Oggetto: Procedura di Valutazione di Impatto Ambientale al Ministero dell'Ambiente e della Tutela del Territorio e del Mare ai sensi dell'art. 23 del d.lgs. 152/2006 e s.m.i. relativa al Progetto "Impianto Pilota Geotermico denominato Castel Giorgio così definito dall'art. 9 del d.lgs. n 28 del 03/03/2011, da realizzarsi in Provincia di Terni, nel Comune di Castel Giorgio. Osservazioni

sull'Istanza di procedura di Valutazione di Impatto Ambientale "*Impianto pilota geotermico Castel Giorgio (Tr)*" -- Codice progetto P13\_ITW-049, Presentato dalla Società ITW & LKW Geotermia Italia spa.

# **Osservazioni in merito all'impianto geotermico denominato "Castel Giorgio"**

**6. ELETTRODOTTO**

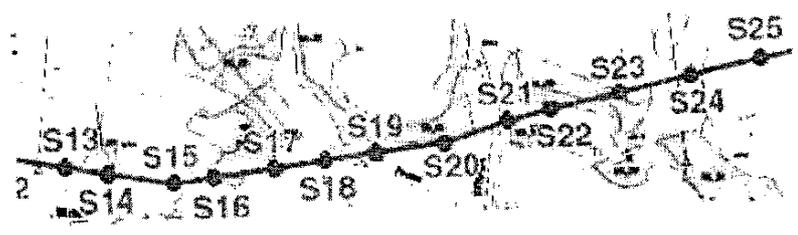
Il proponente prevede di realizzare quale opera complementare un elettrodotto di 10,7 km che in buona parte interessa un paesaggio incontaminato. È prevista la collocazione di 144 pali alti 14 metri. Si allega uno Studio di confronto tra le tre alternative (all. "C" al SIA): aereo, interrato, misto. Il Proponente conclude nel ritenere – sostanzialmente – eccessivamente onerosa la realizzazione dell'elettrodotto interrato.

La conclusione non può essere condivisa. La scelta dell'elettrodotto aereo im-

patto pesantemente sull'ambiente e tra le tre è certamente la scelta peggiore. Al più, considerati gli attraversamenti delle aree urbanizzate, i passaggi sul sottoservizi, l'attraversamento del torrente, l'attraversamento della rete del metano, si sarebbe dovuto optare per la terza scelta, quella mista (parte aereo e parte interrato). In particolare, merita certamente di essere interrato l'attraversamento delle parti boschive (qui segnalata con colore più scuro)

come pure gli attraversamenti delle valli meno contaminate, in prossimità, ad esempio, della città di Orvieto. La tabella riportata alle pagine 11/12 del cit. doc. all. "C" non offre alcun giudizio positivo all'alternativa 3 rispetto al tema del paesaggio e dell'avifauna e nelle conclusioni chiarisce "... che Enel predilige i tracciati aerei per questioni legate alla manutenzione delle linee: Enel prevede l'interramento degli elettrodotti, salvo che siano conseguenti a prescrizioni nell'ambito delle procedure autorizzative, esclusivamente in presenza di vincoli ostativi, non identificabili nel caso in studio". Ebbene, l'Ambiente non è condizionabile da fattori economici, quando la sua compressione non appare altrimenti e adeguatamente compensata da interventi puntuali, che nella nostra fattispecie non sono previsti. Non ci sono opere di compensazione ambientale, solo modestissimi accorgimenti di mitigazione (ad es. la tipologia di cavo utilizzata e le siepi intorno ai pozzi).

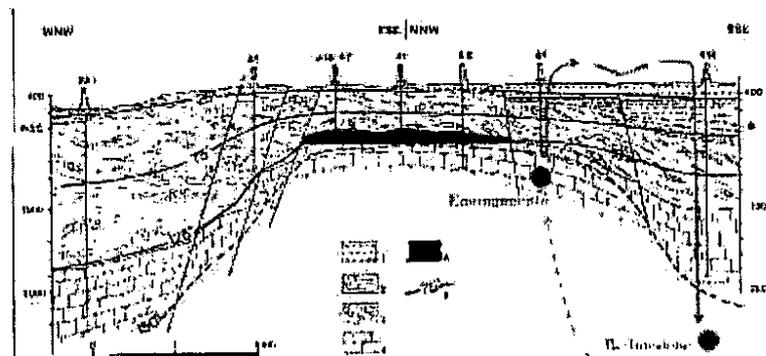
**Subsidenza:** tale fenomeno è generalmente associato alla riduzione della pressione del sottosuolo e può esprimersi con valori particolarmente significativi. Nell'area di Larderello, con serbatoio geologicamente simile all'Alfina, sono stati registrati valori di 2-2,5 cm anno di abbassamento (fonte SIA). Secondo lo studio di impatto ambientale (Allegato D) tale rischio nell'area di Castel Giorgio è limitato in quanto "...La variazione di pressione che si verifica nei pozzi reiniettori è stimata in 8÷9 bar. Analogamente, per i pozzi produttori, si registra una riduzione che è stimata a 7÷8 bar...". Tali valori rappresentano circa il 30% delle pressioni reiniettate in altri impianti. Non è chiaro come siano stati calcolati tali valori. Sarebbe, dal Progetto Definitivo, che i dati del modello geotermico siano stati desunti dai valori di pressione delle stimolazioni ENEL degli anni 1977 ed assunti come riferimento per le presenti elaborazioni.

Considerata la similarità geologica con il serbatoio di Larderello, come citato nel SIA e gli effetti in questo, una previsione di scenario sugli impatti attesi nel dominio dello spazio

nell'area di Castel Giorgio sembrerebbe opportuna. Anche in relazione al fatto che il prelievo avviene a circa 1.000 m di profondità e la reiniezione a circa 2.300 m di profondità, a distanze che vanno da 1 a 2 km di distanza tra i vari pozzi di prelievo rispetto al polo di reiniezione. In conseguenza non è evidente che si possa sicuramente ripristinare l'equilibrio delle pressioni idrauliche nell'intero bacino. I modelli presentati, evidenziano una permeabilità costante ed omogenea (elemento di elevata criticità in queste zone) stimata in 10 mD, facendo ipotizzare un tempo di trasferimento dei fluidi dal polo di reiniezione all'area di prelievo e quindi di ripristino delle condizioni idrauliche iniziali, di circa 6 mesi. E' ovvio che, a regime, tali tempi dovrebbero annullarsi, sempre in condizioni geologiche isotrope ed omogenee. L'importanza della valutazione geografica degli impatti è comunque importante ed attualmente mancante; solo per citare un esempio, nel bacino di Wairakei (Nuova Zelanda), importanti fenomeni di subsidenza si localizzarono nel solo intorno di 1 km dal solo pozzo di prelievo (Allis, 2000).

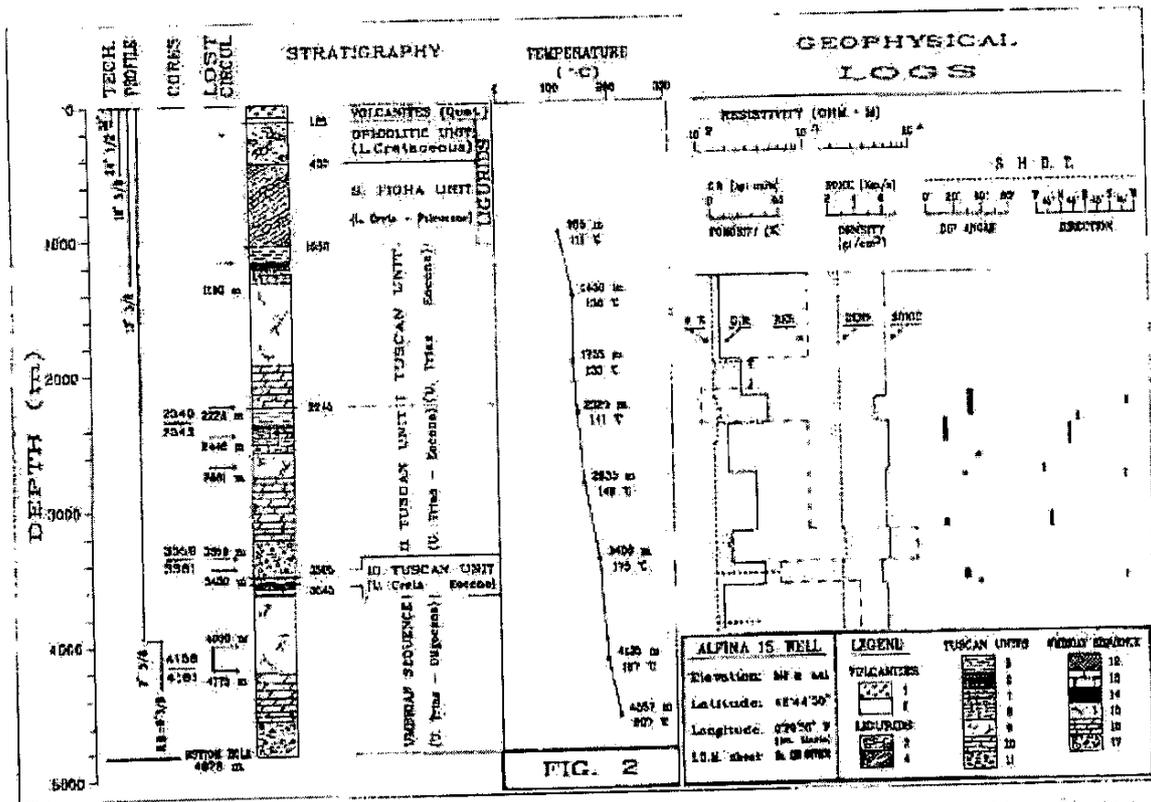
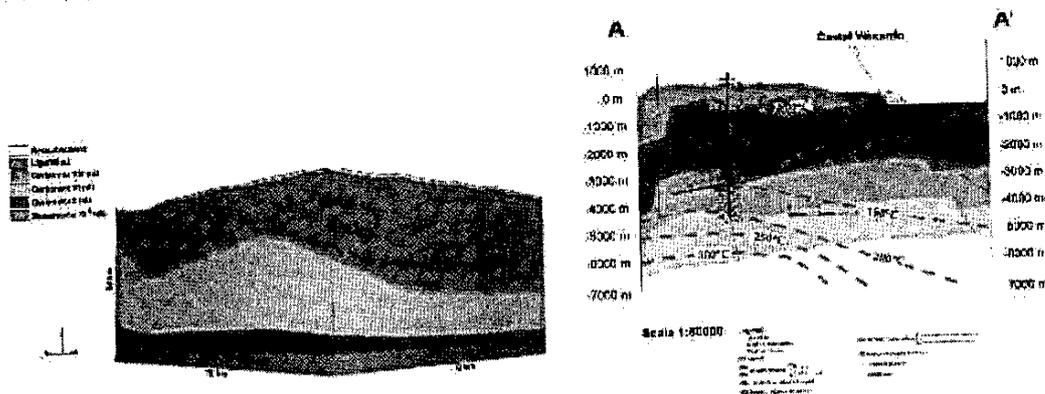
**Potenzialità della risorsa geotermica:** il modello concettuale del bacino geotermico sembrerebbe derivato principalmente da dati di bibliografia, integrata da misurazioni di superficie. Tali informazioni non consentono di comprendere esaurientemente l'evoluzione della risorsa nel tempo. Le stesse potenzialità del bacino non sono chiare e vengono semplicemente ritenute sufficienti per l'impianto. In Cataldi et al. (1983) si cita una disponibilità complessiva della risorsa geotermica pari a circa 1.000 t/h per l'intero bacino dell'Alfina, mentre il progetto prevede uno sfruttamento di circa 1.150 t/h da cinque pozzi di prelievo vicini tra di loro. Buonasorte et al., 1995 indicano invece una potenzialità di sfruttamento che può raggiungere i 400 t/h per ciascun singolo pozzo. In Moia (2008) si riferisce infine che, a proposito di una rete di monitoraggio sismico dell'ENEL nel Lazio settentrionale e toscana meridionale dal 1977 al 1992, quella dell'area di Torre Alfina venne smantellata in quanto il campo geotermico non si rivelò idoneo per lo sfruttamento principalmente a causa della scarsa permeabilità delle rocce profonde malgrado la presenza di alte temperature.

Tale argomento necessita di ulteriori chiarimenti e specificazioni soprattutto nel dominio del tempo. Non è difatti chiaro come sono state valutate le permeabilità delle varie formazioni geologiche, specialmente quelle più profonde.

Inoltre, il modello geotermico assunto, seppur molto avanzato, assume stratificazioni ed assetti strutturali isotropi ed omogenei che la stessa Regione Umbria, nel rapporto 2013 sulle risorse geotermiche, assume decisamente più complesso. Analoga complessità si rinviene dall'analisi del pozzo A15 discusso in Buonasorte et al. (1991) di cui alla figura di seguito riportata. V. figura successiva allegata si riporta invece il modello geotermico di riferimento e la ricostruzione effettuata da Regione Umbria con sovrapposto il pozzo A15 (in nero).

Lo Studio di Impatto Ambientale del progetto, a pag. 41, cita testualmente "...i calcoli eseguiti per la stima del potenziale del serbatoio indicano che l'estrazione di potenze termiche pari a quelle del progetto in oggetto sono assolutamente compatibili con le potenzialità del serbatoio. ...".
